播州赤穂市管理型最終処分場予定地調査報告書

国土問題研究会

赤穂市管理型最終処分場問題調査団

事業計画書の問題点

図 1.1 事業者側の確認したセン断面と断層破碎帯

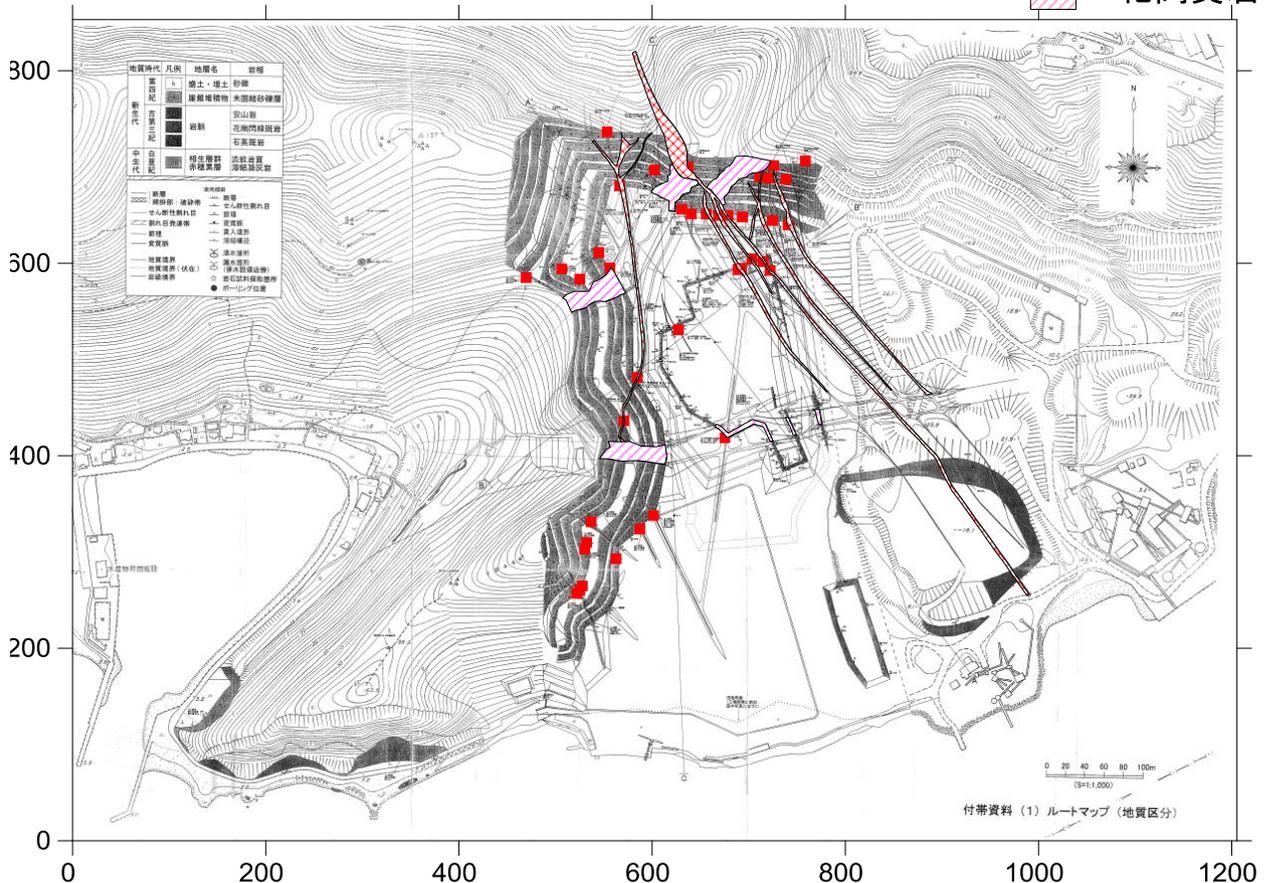
- ①.CL級～D級岩盤の分布する場所で、断層破碎帯の特徴と幅そして走向・傾斜が記載されており、この脆弱な岩盤は断層破碎帯そのものである事が分かった。
- ②.特に大きな幅を有するD級岩盤の場所で、トレンチ掘削がされている。このトレンチ掘削は、一般に活断層の調査にも採用されている方法で、地層のズレや破碎程度そして動いた地質時代の特定する為の極めて重要な調査である。
- ③.最下段北側斜面において、熱水変質が2～3箇所確認されている。熱水変質帯は深部から断層を通して、周辺の岩盤に特有な変質を与える作用である。
- ④.データの中には、節理面、セン断面、地質の貫入方向、断層破碎帯、熱水変質などの地質的分離面の走向・傾斜が測定されており、それらの方向から南側に傾斜する最も危険な「II型流れ盤」が存在する事が明らかになった。
- ⑤.岩級区分に依存しない随所で湧水が確認された。

図 1.2 業者側の確認した熱水変質の箇所

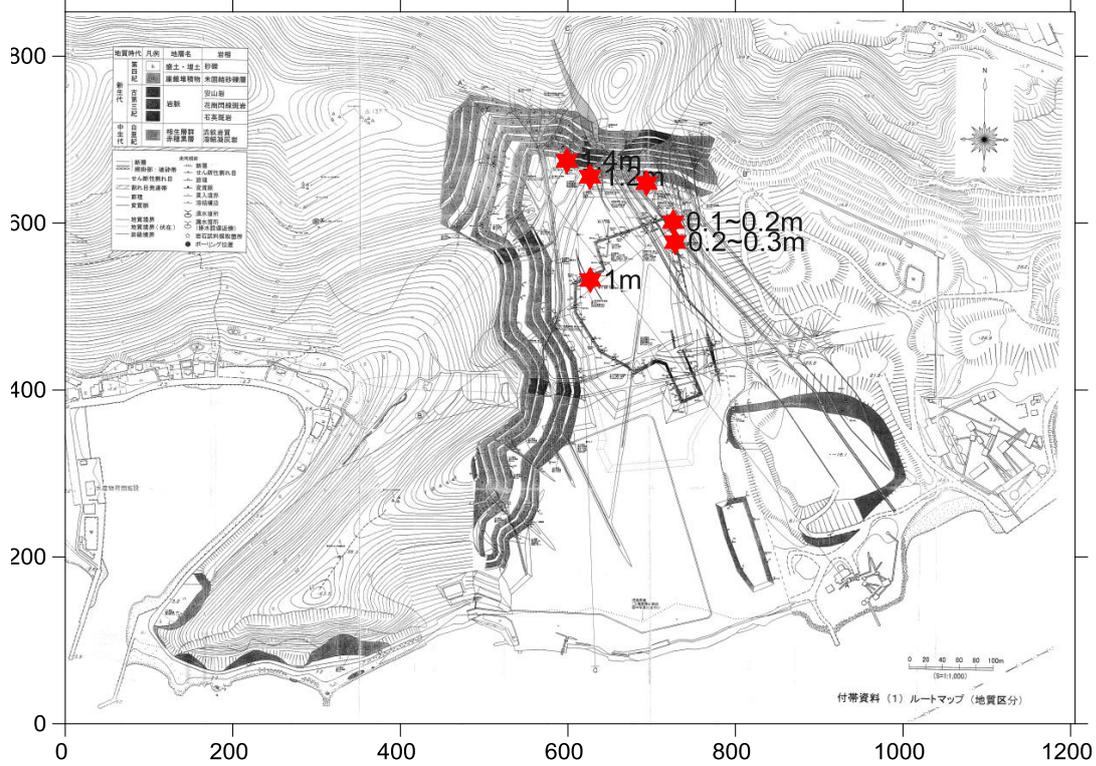
熱水変質帯が分布する場所には、処分場建設は種々の問題を惹起する事から避けられている。

図 1.5 業者側の測定した地質分離面の大円交点表示による「II型流れ盤」 (国土研が作成)

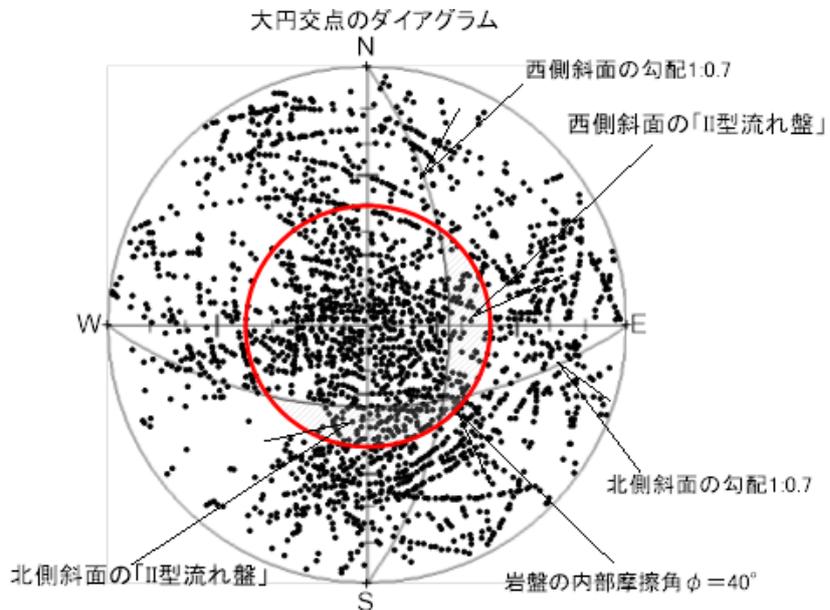
最も危険なタイプは、「斜面角 $\alpha >$ 地質分離面角 $\beta >$ 岩盤の内部摩擦角 ϕ 」の関係にある「II型流れ盤タイプ」であり、埋め立て側に抑える岩塊が存在しない条件の斜面である。

事業計画では、現況の切土急斜面に対する安定化の対策工が示されておらず、崩壊が発生した場合に遮水工や浸出水集排水施設・集水ピットなどの機能が破壊され、浸出水処理設備まで浸出水の導きが困難となり、汚染水が地下浸透・海域まで漏出する可能性が非常に高いことが予想される。

Ph2.4 北側斜面最下段の湧水箇所に見られるバイオマット

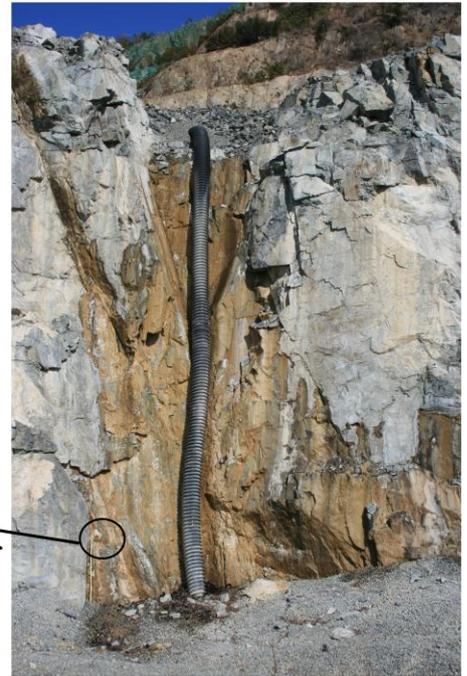
- ①.北側尾根の斜面で確認された破碎帯を伴う断層が場内でも確認され、場内外に広がりを持って分布する事が分かった。Ph2.1,2.2
- ②.最下段北斜面の湧水の箇所に温泉地の湧出口で見られる「バイオマット」の繁殖が確認された。この確認箇所の湧水は、周辺の河川水の電気伝導度よりもかなり高い点も明らかになった。
.....Ph2.4
- ③.最下段西側の斜面には、畳を立てたように断層の大規模な擦痕が明瞭に確認された。
.....Ph2.3
- ④.南側最下段の溜まり水の水質の中に海水の基本的な構成イオンである「Na+」と「CL-」が異常な濃度で確認された。
- ⑤.場内湧水の電気伝導度が、周辺の河川水の値と比較して非常に高い事が分かった。

この中で Ph2.3 の大規模な「断層擦痕」は業者側の調査報告ではなかったものであり、Ph2.4 の「バイオマット」の存在も同様である。

図 5.1.湧水地点

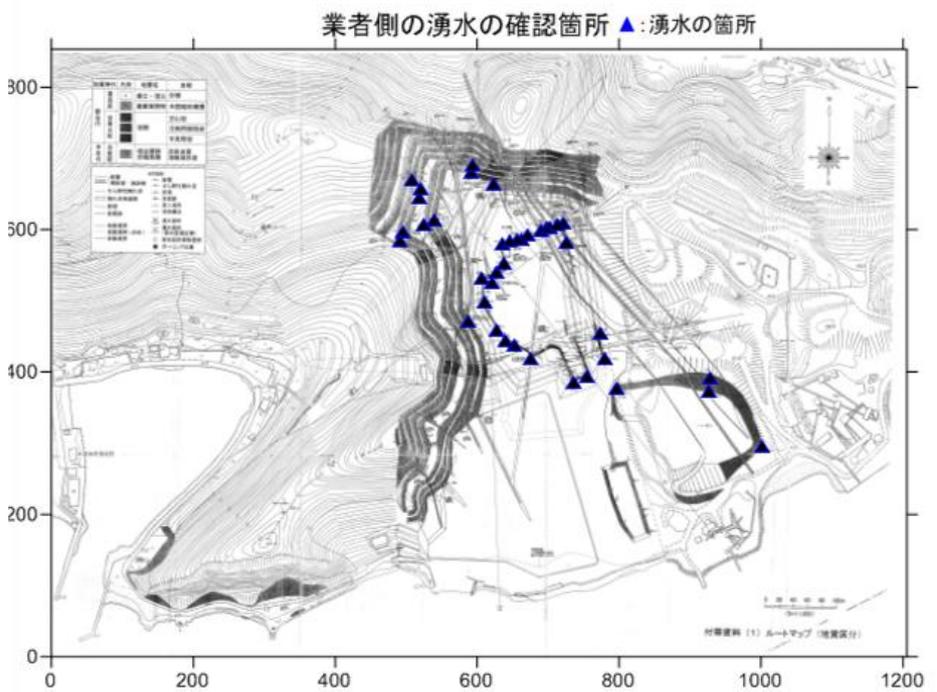
湧水の箇所は、図に示すように斜面の中段 (EL=50~60m) ~最下段 (EL=-10m) の範囲で分布し、バイオマットの確認は業者側の詳細な報告書が開示されて無い為に明らかではないが、国土研が3時間位の短時間で踏査可能な範囲内においては、最下段の北側斜面にて確認したものである。

確認箇所付近には、業者側が確認した熱水変質帯の存在する箇所でもあり、水質の電気伝導率も EC= (mS/m)の高い値を示し、前記の3通りの経路の中では②の経路が最も条件が揃っている。

湧水の水質については検査の有無すら分からず、熱水変質粘土は一般的に有毒な重金属などが含まれている事が多く、今後、処分場の計画にある遮水シートの耐候性にも影響する事は明らかである。

図 6.1 国土研が測定した採石場内外の水質の電気伝導率（2014年3月8日測定）

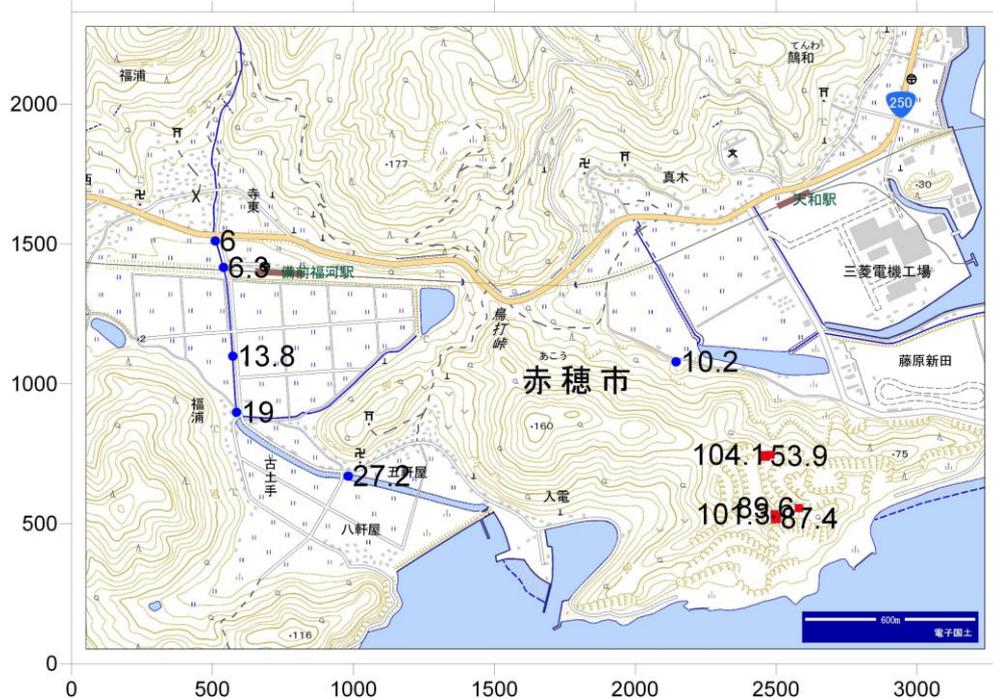
表 6.1 に示す場内の電気伝導度は $EC=53.9\sim 101.3(mS/m)$ の範囲、表 6.2 に示す場外の河川水、井戸水の電気伝導度は $EC=6.0\sim 27.2(mS/m)$ の範囲を示し、相対的に採石場内の水質がかなり高く清水状態の存在を示すが導電性の高い成分が溶けている事が分かる。

採石場内の湧水、溜まり水の EC 値は、河川水の EC 値の特徴とは異なり、海岸線からの離間に関係なく高い値を示している。

この特徴から、採石場内に特有の地下水を涵養する地質構造の存在を示唆している。

前述した特殊な地質構造として、採石場内外を縦横に走行する断層そのものと考えられ、その断層を介して深部からの涵養と海岸側からの涵養による結果が EC 値に反映しているものと判断される。

図 8.1 熱水変質の確認箇所

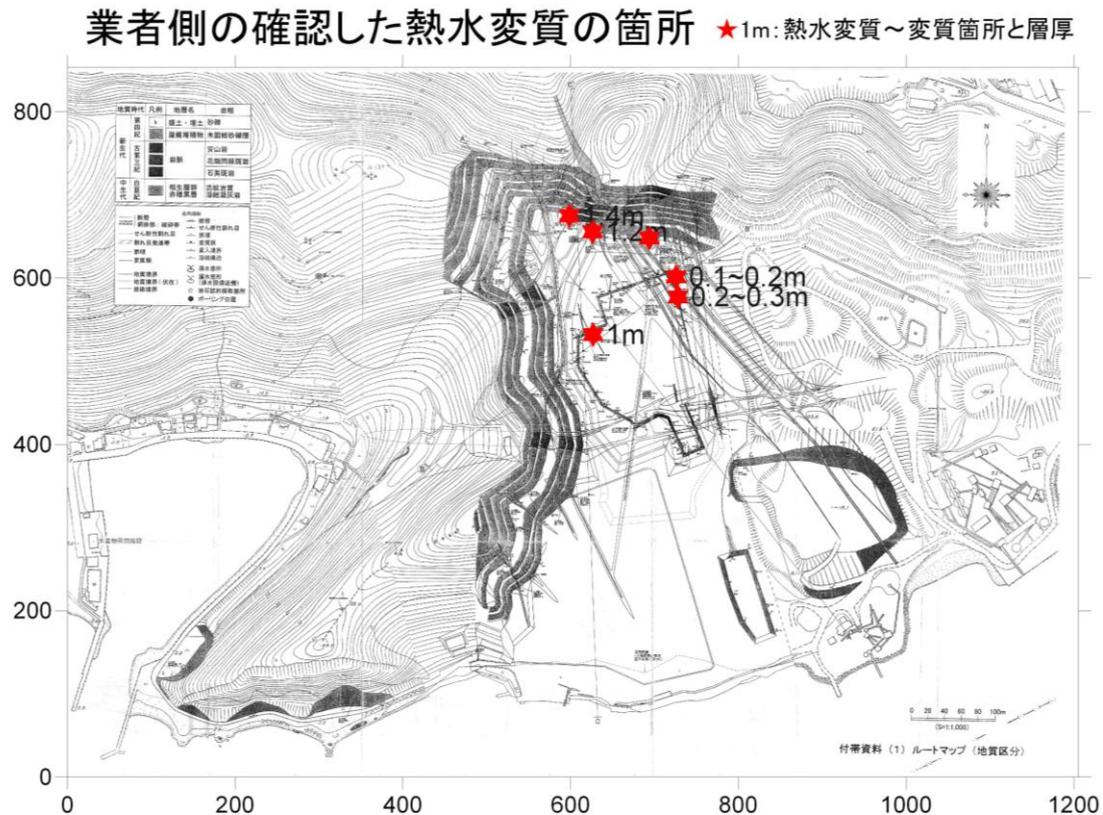
業者側が調査した資料のルートマップの中で、砕石場内において図に示すように熱水変質の存在を処分場の北側で6か所確認されている事が明らかになった。

事業者側の資料によって熱水変質の存在が明らかになったが、その判断の根拠資料と報告については何ら明らかにされていない。

最終処分場の計画地には「熱水変質の存在する場所は不適」である点は、産廃の指針の中でも不適格条件とされている筈なのにこの事実を無視するかのようにならんと計画がされ、その問題も指摘されることなく行政側が指導要領に沿って指導されている事は非常に問題である。
